COMMISSION ROYALE DES MONUMENTS ET DES SITES
KONINKLIJKE COMMISSIE VOOR MONUMENTEN EN LANDSCHAPPEN

N/Réf. : **IXL20672_700_PU**
Gest. : **BDG/MLL**
V/Réf. : **CIT/URB/AS/PU2022/82**
Corr: *Nicole Nana Nana*
NOVA : **09/XFD/1835047**

IXELLES. Place Fernand Cocq, 12-12A_Rue Mercelis 2-2A
(= Biens à l'inventaire + ZP Hôtel communal et son jardin - ancienne demeure Charles de Beriot et la Malibrans classés Monument + Site)
PERMIS D'URBANISME :mettre en conformité la réalisation de transformations des immeubles notamment la réunion des deux rez-de-chaussée commerciaux (12 et 12A), le changement d'utilisation du rez-de-chaussée commercial du n°12A place Fernand Cocq (wasserette en commerce de type horeca) ainsi que l'extension au +1 (suppression d'un logement), le réaménagement des étages (réunion de 2 logements en un seul), le placement d'éléments sur les façades avant (luminaires, tentes solaires, chaufferettes, enseignes), la modification d'une baie au +1 ainsi que l'aménagement d'une terrasse sur la toiture du n°2A, rue Mercelis

Avis de la CRMS

Projet de régularisation : élévation et plan du rez-de-chaussée (extr. du dossier de demande)

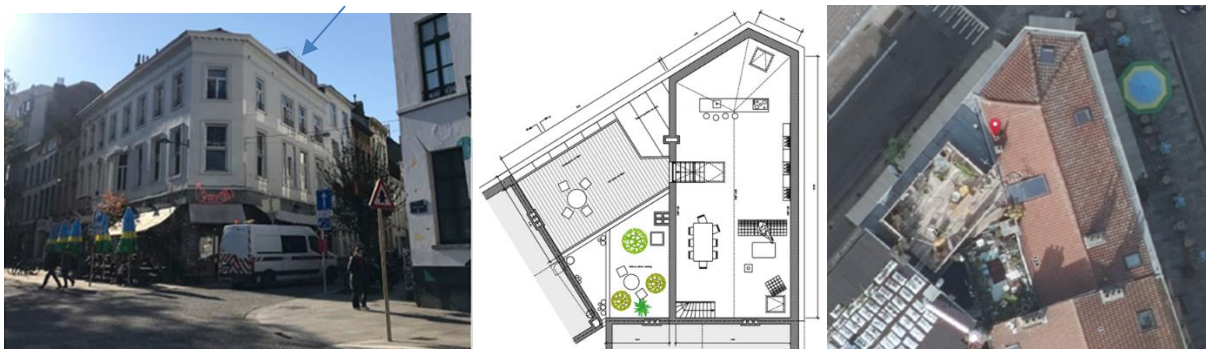
- elle recommande de respecter le RRU pour les enseignes et de ne pas placer de chaufferettes fixes sur les fenêtres donnant accès à la terrasse place Fernand Cocq,
- s'agissant de la réalisation de la nouvelle terrasse, elle relève désormais davantage d'un examen urbanistique; d'un point de vue patrimonial, la nouvelle formule sera moins - voire pas - visible depuis l'espace public et donc peu impactante pour la zone de protection (vues vers et depuis les éléments classés).
